**АКТ ОБСЛЕДОВАНИЯ
объекта социальной инфраструктуры
К ПАСПОРТУ ДОСТУПНОСТИ ОСИ**

1.1. Наименование (вид) объекта Спальный корпус № 4 дружины имени Бонивура краевого государственного бюджетного нетипового образовательного учреждения «Краевой детский центр «Созвездие»

ПАСПОРТ ДОСТУПНОСТИ
объекта социальной инфраструктуры (ОСИ)

№ фото	фото
1.

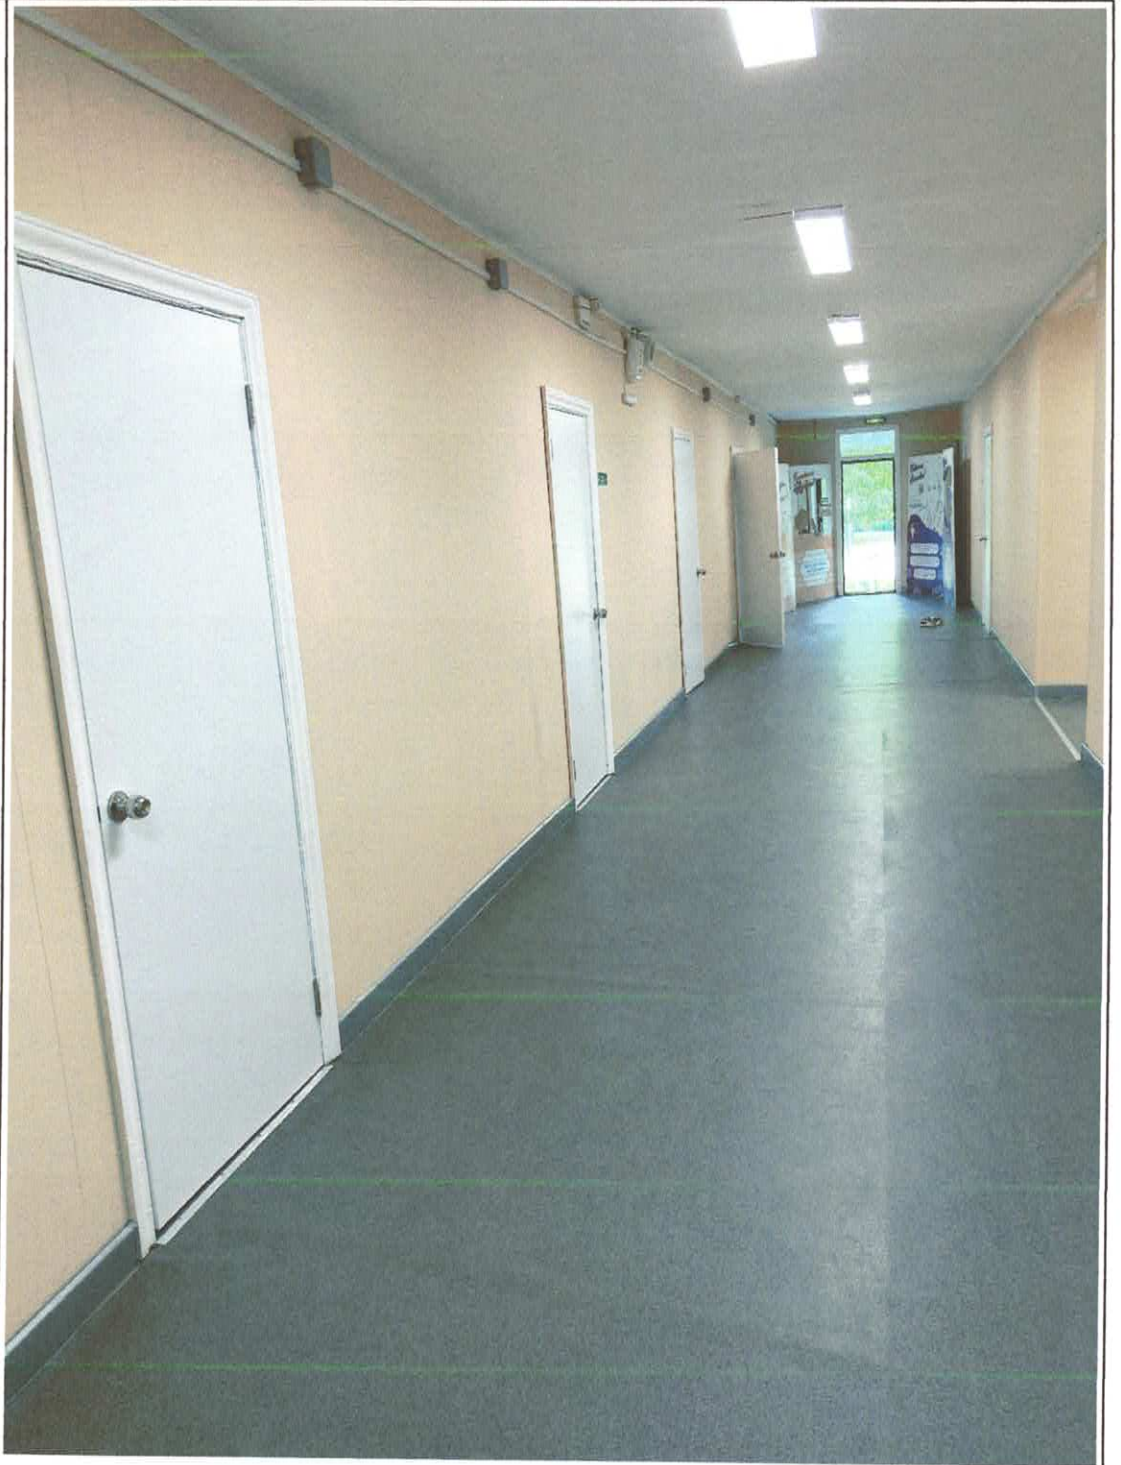
1.1	Вход (входы) на территорию	нет						
1.2	Путь (пути) движения на территории	есть	1	1.2	Перед входом в корпус в месте пересечения пешеходной дорожки с проезжей частью есть бордюр высотой более 3 см. См. п. 5.1.5 СП 59.13330 2020	К.О.С	Оборудовать перед входом в корпус в месте пересечения пешеходной дорожки с проезжей частью искусственную неровность, согласно п. 5.1.5 СП 59.13330 2020	ТР

2.1	Лестница (наружная)	есть	1	1.2	Высота поручней лестницы корпуса более 0,9 м., что не соответствует п. 5.1.13 СП 59.13330 2020	О,С,Г, У	Оборудовать лестницу корпуса поручнями высотой 0,9 м, согласно п. 5.1.13 СП 59.13330 2020	ТР
			1	1.2	Завершающая часть поручней лестницы корпуса у нижней площадки не выполнена травмобезопасной. См. п. 5.1.13 СП 59.13330 2020, ГОСТ Р 51261	О,С,Г, У	Выполнить завершающую часть поручней лестницы корпуса у нижней площадки травмобезопасной. См. п. 5.1.13 СП 59.13330 2020, ГОСТ Р 51261	ТР
			1	1.2	Завершающая часть поручней у нижней площадки не горизонтальны и не выступают за границы лестничного марша на 0,3 м. См. п. 5.1.13 СП 59.13330 2020, ГОСТ Р 51261	О,С,Г, У	Выполнить завершающую часть поручней у нижней площадки горизонтальной и выступающей за границы лестничного марша на 0,3 м. См. п. 5.1.13 СП 59.13330 2020, ГОСТ Р 51261	ТР
			1	1.2	Лестницы входа в корпус не оборудованы двухуровневыми поручнями См. п. 5.3.6 ГОСТ Р 51261 2022	О,С,Г, У	При необходимости оборудовать лестницы на входе в корпус двухуровневыми поручнями, согласно п. 5.3.6 ГОСТ Р 51261	ТР

2022	
			1	1.2	Подход к лестнице корпуса не обозначен тактильно-контрастным наземным указателем по ГОСТ Р 52875 или изменением фактуры. См. п. 5.1.10 СП 59.13330 2020	С	Обозначить подход к лестнице корпуса тактильно-контрастным наземным указателем по ГОСТ Р 52875 или изменением фактуры. См. п. 5.1.10 СП 59.13330 2020	ТР

2.2	Пандус (наружный)	нет	1	1.2	Вход в корпус не оборудован пандусом. См. п. 6.1.2 СП 59.13330 2020	К	Оборудовать вход в корпус пандусом, согласно п. 6.1.2 СП 59.13330 2020	ТР

2.3	Входная площадка (перед дверью)	есть	1	1.2	Размер входной площадки не соответствует требованиям п. 6.1.4 СП 59.13330 2020	К,О,С	Привести размер входной площадки в соответствие требованиям п. 6.1.4 СП 59.13330 2020	ТР

ОБЩИЕ требования к зоне	есть	1	1,2	Вход в корпус не обозначен знаками доступности для инвалидов согласно п. 6.5.1 СП 59.13330 2020	К, О, С, Г, У	Оборудовать доступный вход в корпус знаками доступности для инвалидов согласно п. 6.5.1 СП 59.13330 2020	ТР
		1	1,2	У входа в корпус отсутствует тактильная информационная табличка для подачи информации об объекте, услугах, режиме работы в формате, доступном для всех категорий МГН. См. п. 6.5.9 СП 59.13330 2020	С	Оборудовать вход в корпус тактильной информационной табличкой для подачи информации об объекте, услугах, режиме работы в формате, доступном для всех категорий МГН, согласно п. 6.5.9 СП 59.13330 2020	ТР
		1	1,2	У входа в корпус отсутствует наружное вызывное устройство или средства связи с персоналом для вызова помощи. См. п. 6.1.1 СП 59.13330 2020	К, О, С, Г, У	Оборудовать вход в корпус наружным вызывным устройством или средством связи с персоналом для вызова помощи, согласно п. 6.1.1 СП 59.13330 2020	ТР

4.

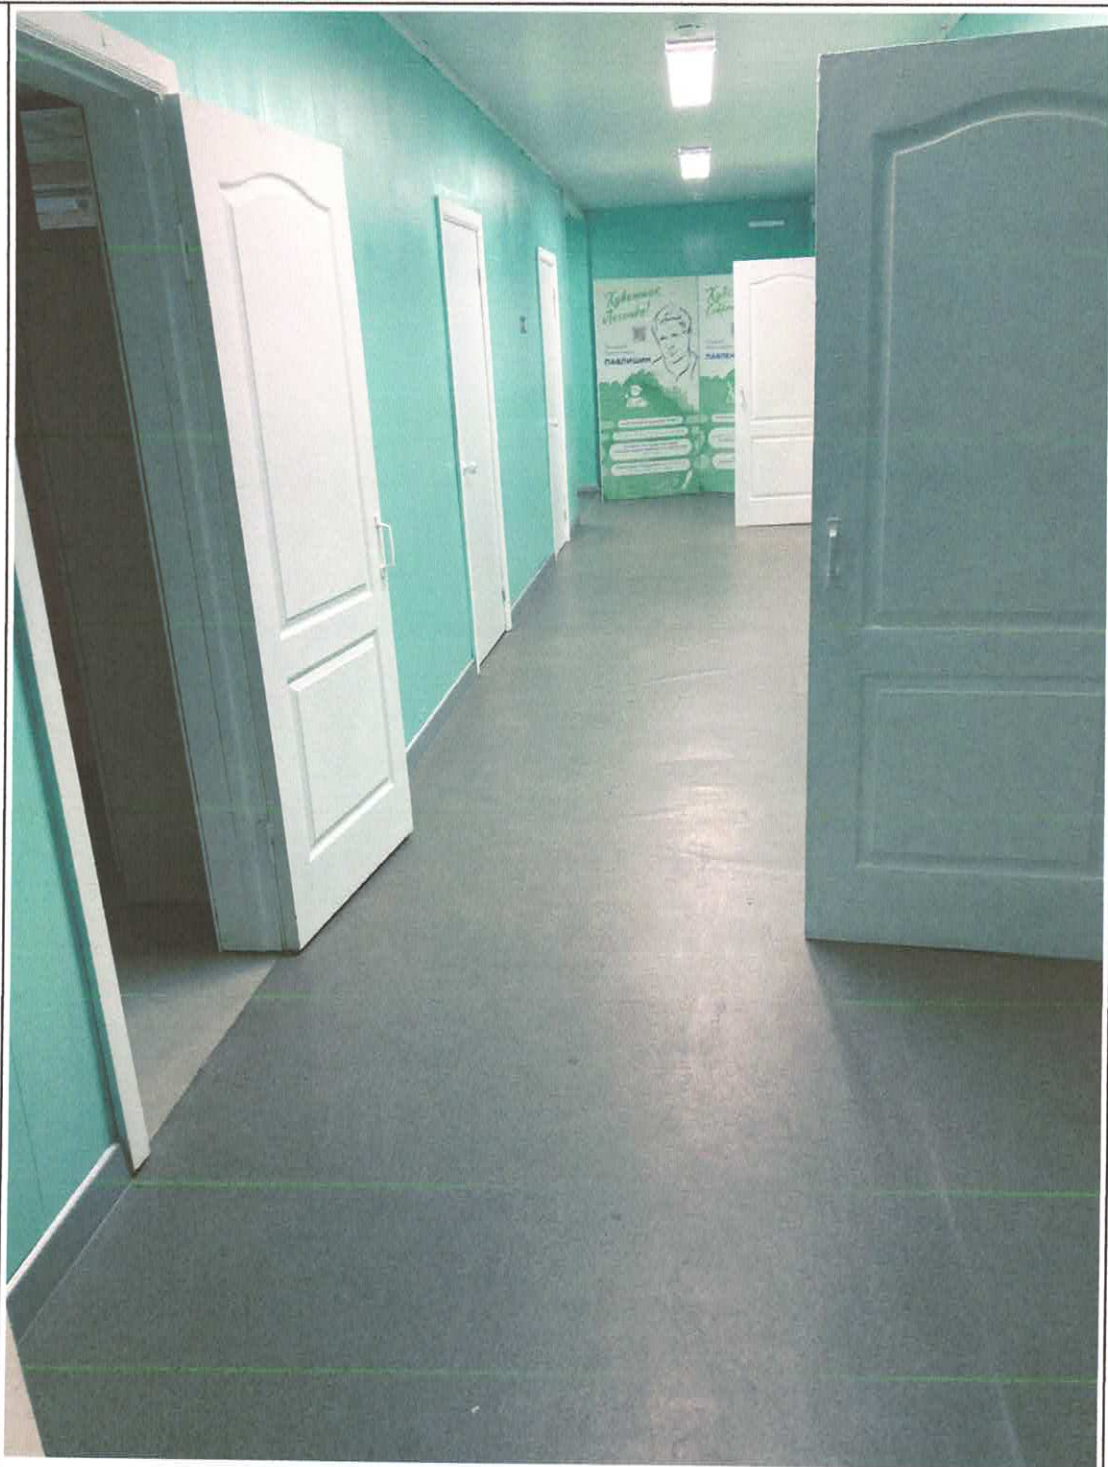
3.4	Лифт пассажирский (или подъемник)	нет						
3.5	Дверь	есть	-	4.5	Не установлены информирующие тактильные таблички у дверей в комнаты для занятий. См. п. 6.5.9 СП 59.13330.2020	С	Установить информирующие тактильные таблички у дверей в комнаты для занятий согласно п. 6.5.9 СП 59.13330.2020	ТР

-	4	Двери в комнаты для занятий оборудованы дверными ручками с круглой рукояткой, приводимой в действие вращением кистью, что не соответствует п. 6.4.3 СП 59.13330 2020	К,О,С, У	Оборудовать двери в комнаты для занятий оборудованы дверными ручками в соответствии п. 6.4.3 СП 59.13330 2020	ТР

-	4.5	Ширина дверных полотен в классы для занятий и помещения корпуса 0,7 м, что не соответствует п. 6.2.4 СП 59.13330 2020	К,О,С	Привести ширину дверных полотен в классах для занятий и помещениях корпуса в соответствие п. 6.2.4 СП 59.13330 2020	ТР

5.

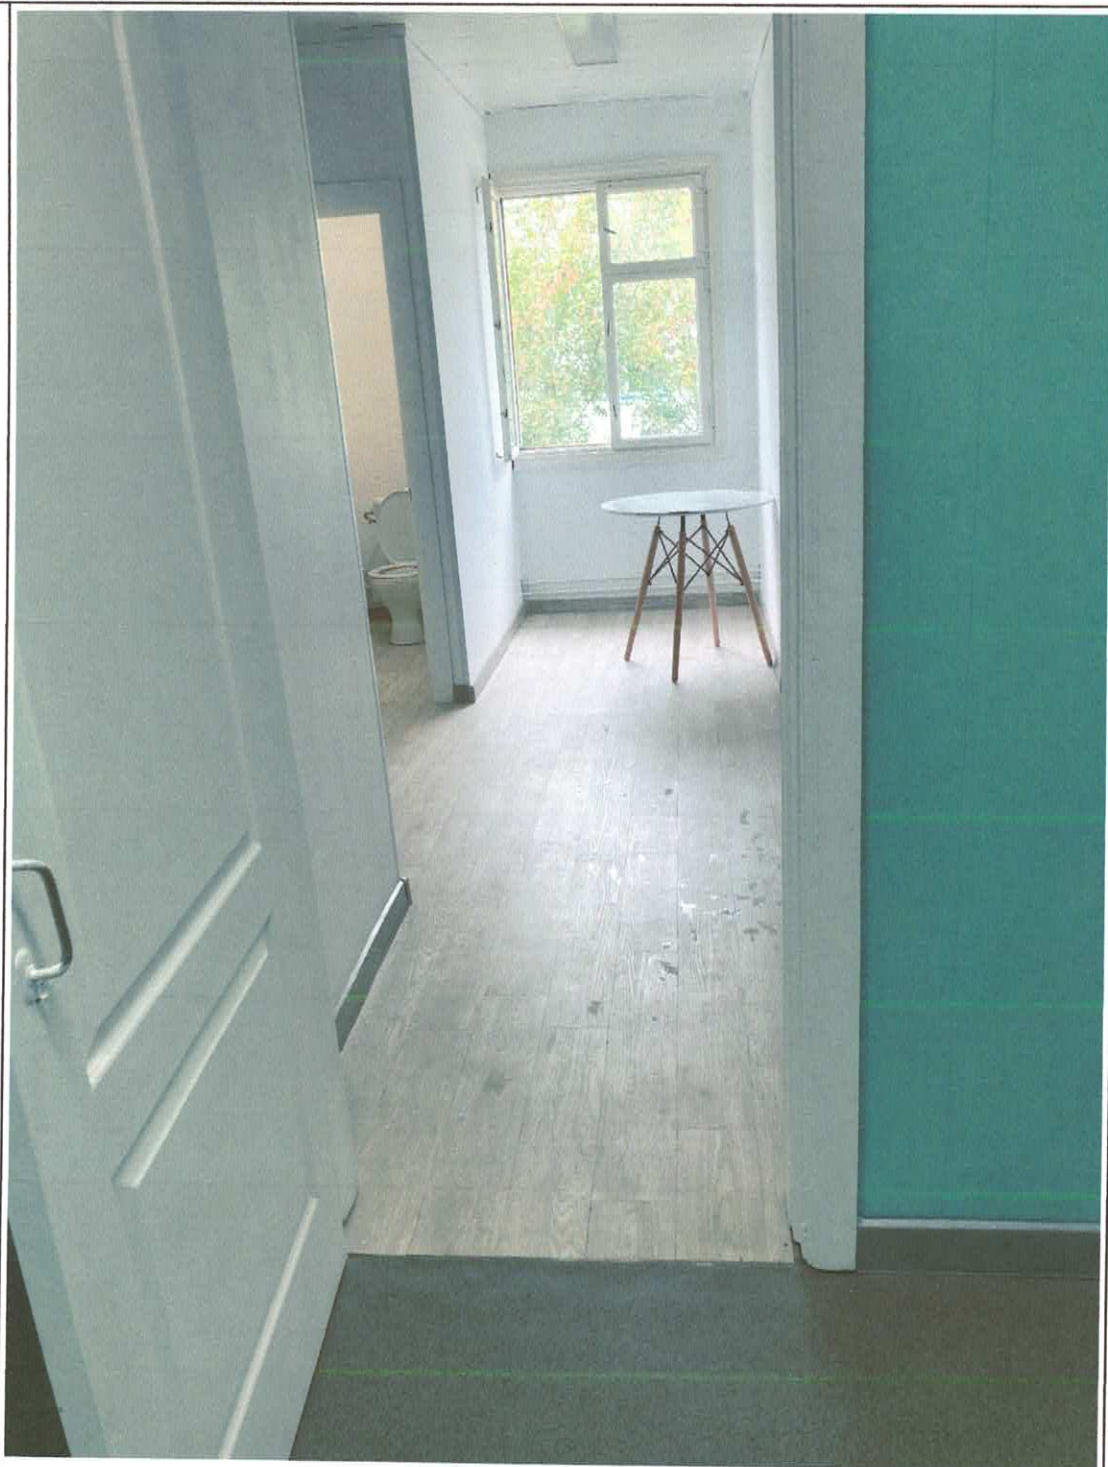
-	5	Не все ручки дверей в комнаты для занятий и помещения контрастны по отношению к двери. См. п. 6.4.1 СП 59.13330.2020	С	Сделать все ручки дверей в комнаты для занятий и помещения контрастными по отношению к двери, согласно п. 6.4.1 СП 59.13330 2020	ТР

-	4,5	Не установлены информирующие тактильные таблички у дверей в комнаты для занятий корпуса. См. п. 6.5.9 СП 59.13330 2020	С	Установить информирующие тактильные таблички у дверей в комнаты для занятий корпуса согласно п. 6.5.9 СП 59.13330 2020	ТР

7.

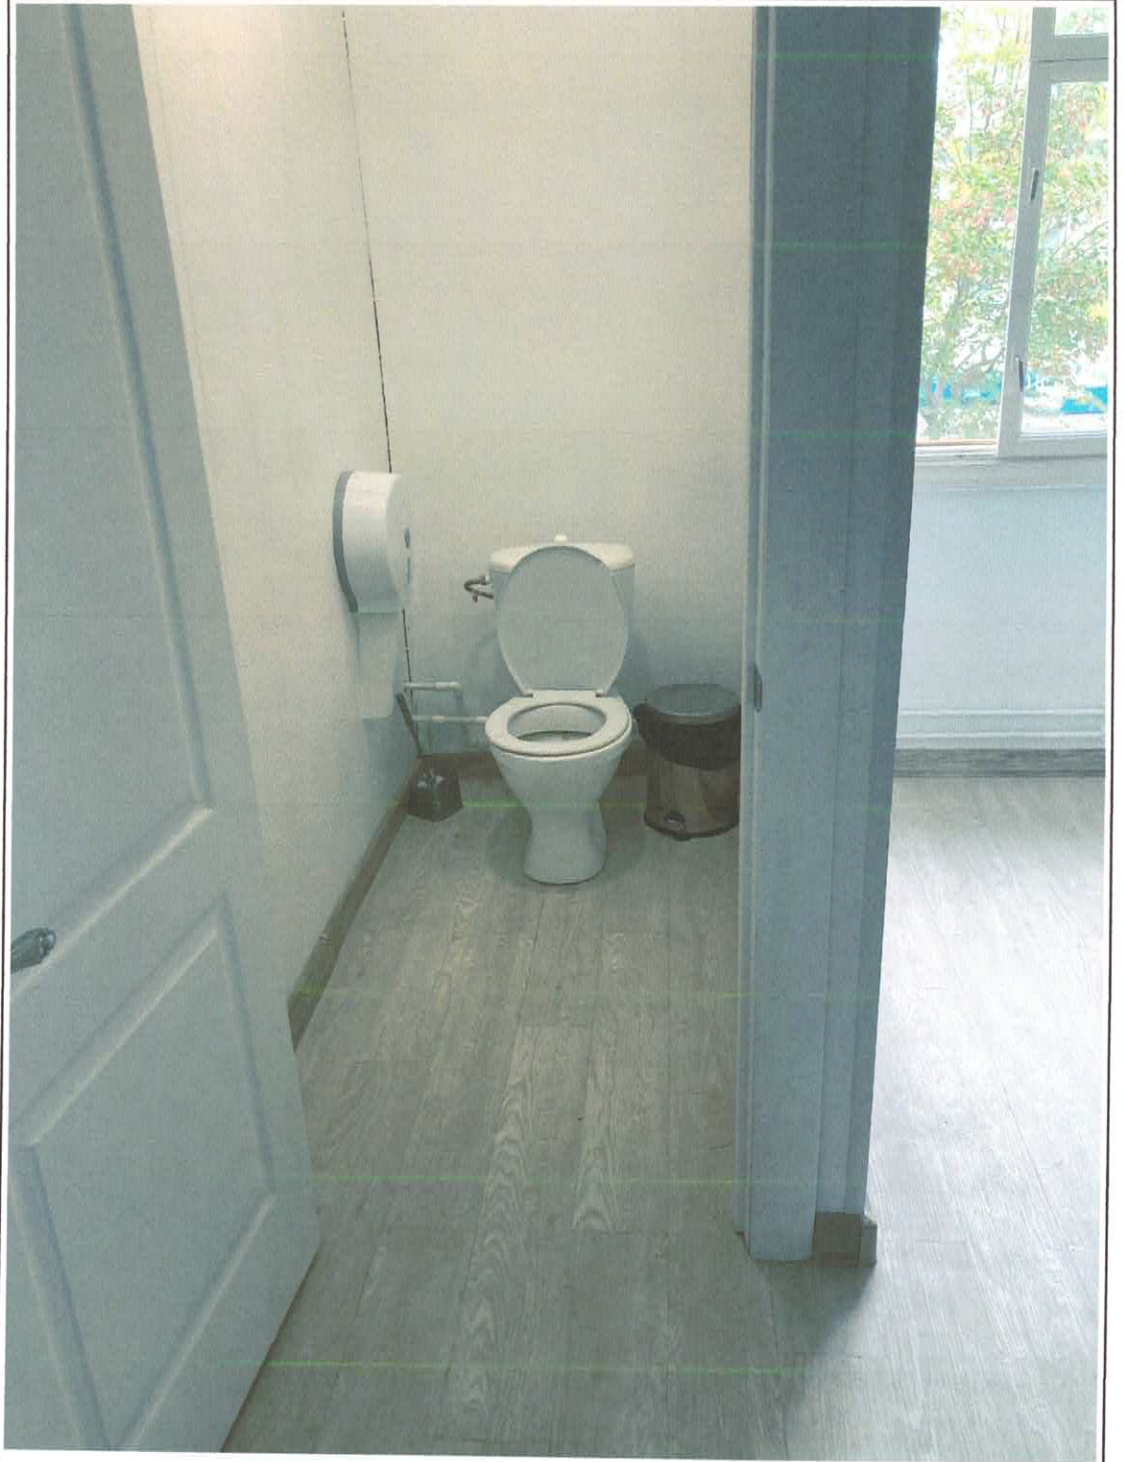
5.1	Туалетная комната	есть	3	6.7, 8	Имеющаяся туалетная комната не доступна для инвалидов. См. п. 6.3 СП 59.13330 2020	С,Г,О, К,У	Оборудовать в корпусе туалетную комнату доступную для инвалидов, согласно п. 6.3 СП 59.13330 2020	ТР
					В санитарно-бытовой комнате корпуса, рядом с унитазом, умывальником, душем нет крючков для одежды, костылей и других принадлежностей. См. П 6.3.3 СП 59.13330 2020	К,О,С	Разместить в санитарно-бытовой комнате корпуса рядом с унитазом, умывальником, душем крючки для одежды, костылей и других принадлежностей. См. п 6.3.3 СП 59.13330 2020	ТР
					В санитарно-бытовой комнате корпуса унитазы и раковины не оборудованы поручнями согласно п. 6.3.3, 6.3.5 СП 59.13330 2020 и п. 5.5.14 ГОСТ Р 51261 2022	К	Установить в санитарно-бытовой комнате корпуса унитазов и раковин поручни согласно п. 6.3.3, 6.3.5 СП 59.13330 2020 и п. 5.5.14 ГОСТ Р 51261 2022	ТР
					Санитарно-бытовая комната корпуса не оборудована системой тревожной сигнализации или системой двухсторонней громкоговорящей связи. См. п. 6.3.6 СП 59.13330 2020	С,Г,О, К,У	Оборудовать санитарно-бытовую комнату корпуса системой тревожной сигнализации или системой двухсторонней громкоговорящей связи, согласно п.	ТР

6.3.6 СП 59.13330 2020		
					У дверей санитарно-бытовой комнаты не предусмотрены со стороны ручки информационные таблички помещений (выполненные рельефно-графическим и рельефно-точечным способом), расположенные в соответствии требований п. 6.3.6 СП 59.13330 2020	С	Предусмотреть со стороны ручки у дверей санитарно-бытовой комнаты информационные таблички помещений (выполненные рельефно-графическим и рельефно-точечным способом), расположенные в соответствии требований п. 6.3.6 СП 59.13330 2020	ТР	
					Раковины в санитарно-бытовой комнате корпуса не имеют проема для ног. См. п. 8.1.7 СП 59.13330 2020	К	Оборудовать раковины в санитарно-бытовой комнате корпуса проемом для ног. См. п. 8.1.7 СП 59.13330 2020	ТР	
5.2	Душевая/ ванная комната	нет							
5.3	Бытовая комната (гардеробная)	нет							
	ОБЩИЕ требования к зоне

9.

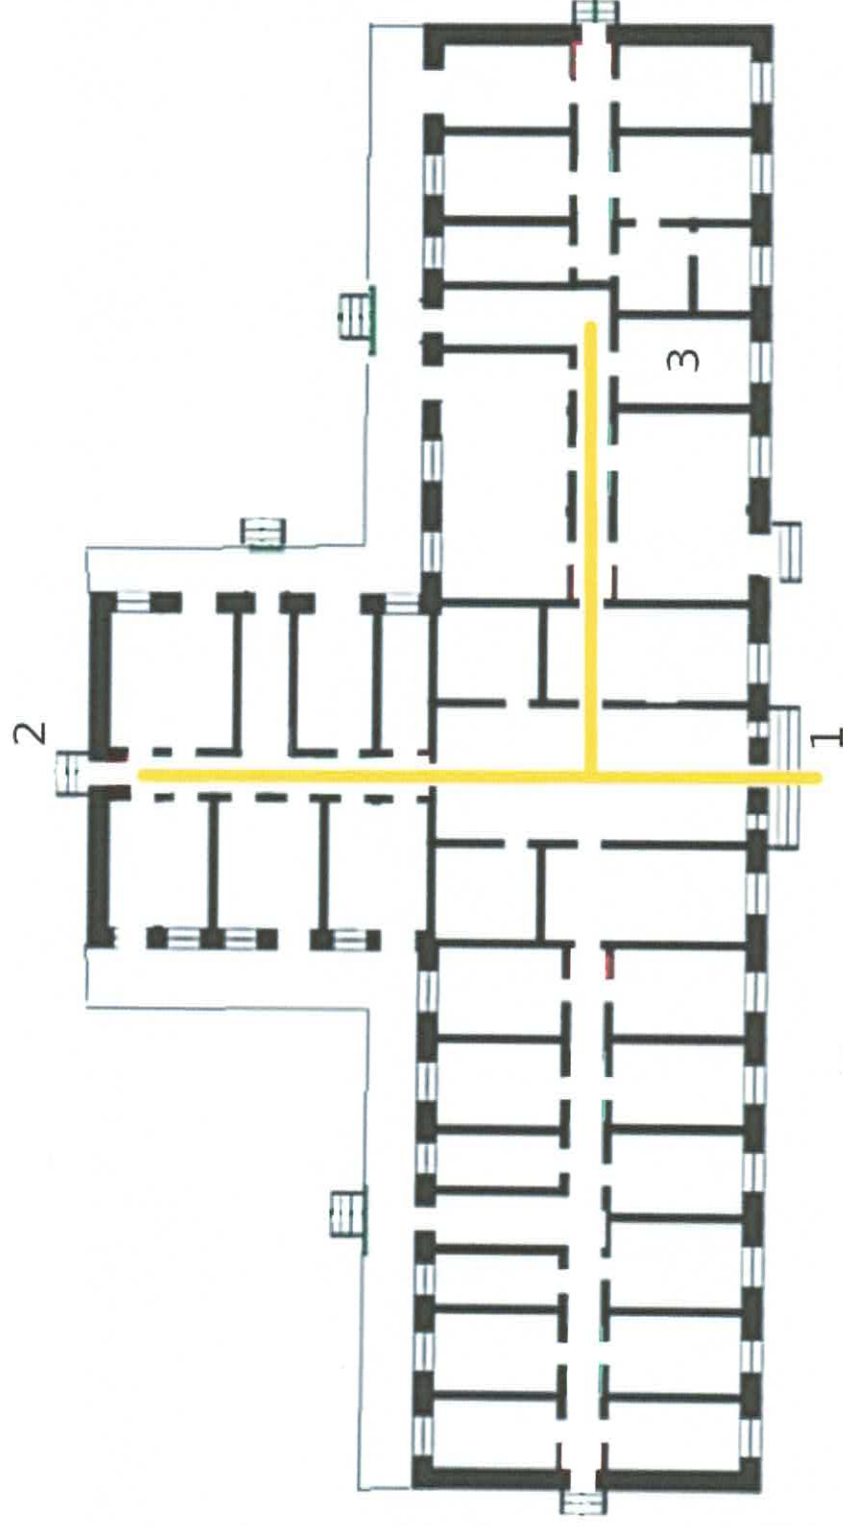
-	9	Перед входом в административную часть корпуса в месте пересечения пешеходной дорожки с проезжей частью есть бордюр высотой более 5 см. См. п. 5.1.5 СП 59.13330 2020	К.О.С	Оборудовать перед входом в административну ю часть корпуса в месте пересечения пешеходной дорожки с проезжей частью искусственную неровность, согласно п. 5.1.5 СП 59.13330 2020	ТР

-	9	Ширина некоторых дорожек вокруг корпуса 4 менее 1,20 м, что не соответствует п. 5.1.7 СП 59.13330 2020	К.О.С	Сделать ширину дорожек вокруг корпуса 4 не менее 1,20 м, в соответствие п. 5.1.7 СП 59.13330 2020	ТР
